SUPERINTENDENCIA DE INDUSTRIA Y COMERCIO	
RAD: 11-43830- -6	FECHA: 2012-12-21 08:53:13
DEP: 2020 DIRECCION DE NUEVAS CREACIONES	EVE: 378 FASE NACIONAL INCLUIDO CAPITULO I
TRA: 12 PCT-PATENTE MODELO DE UTILIDAD	FOLIOS: 7
CAPITULOS I Y II	
ACT: 519 PRESENTACION

Asunto: Radicación: 11-43830- -6
Trámite: 12
Evento: 378
Actuación: 519
Oficio: 23659
Folios: 7

Título de la solicitud: “Variante de motor de gas comprimido de pistón libre y piñón de

un motor con varias etapas de descompresión y resorte por retorno” (Fl. 1).

Figura 1 del documento D1 US 2007/0017218

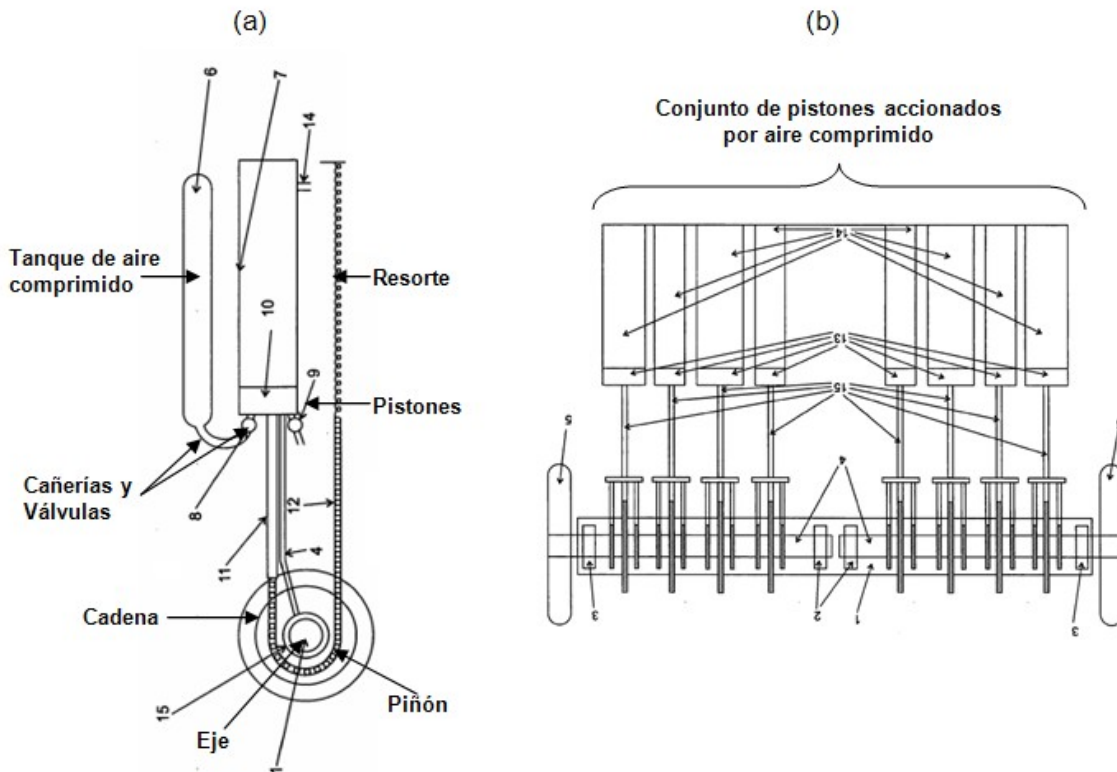
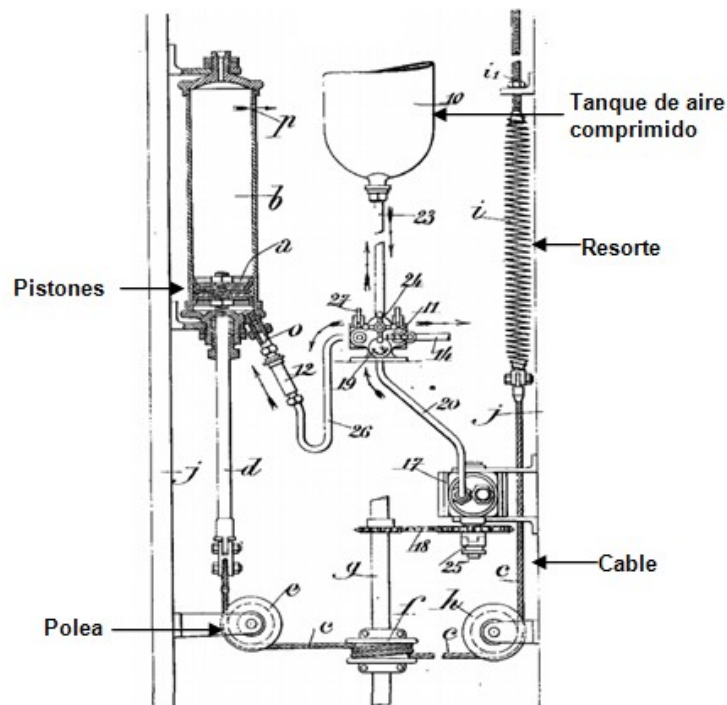
La figura 1 (b) del documento D1, enseña un conjunto de pistones accionado por aire comprimido, donde cada uno de ellos comprende un tanque de abastecimiento (6), que suministra aire a cada uno de los pistones (10) por medio de cañerías y válvulas (8). El vástago de cada pistón esta acoplado a una cadena y ésta, a su vez, a un resorte, el cual devuelve el pistón a su posición inicial (Figura 1 (a)).

Figura 2 del documento D2 GB 190915903

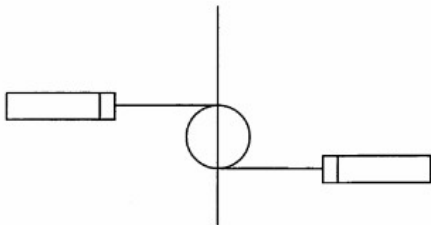
De igual manera, la Figura 2 muestra un tanque de abastecimiento (10), conectado por medio de cañerías (23), (26) y válvulas (12) a un cilindro (b), dentro del cual se dispone un pistón (a), cuyo vástago está conectado a un cable (c), que en su extremo tiene un resorte (i).
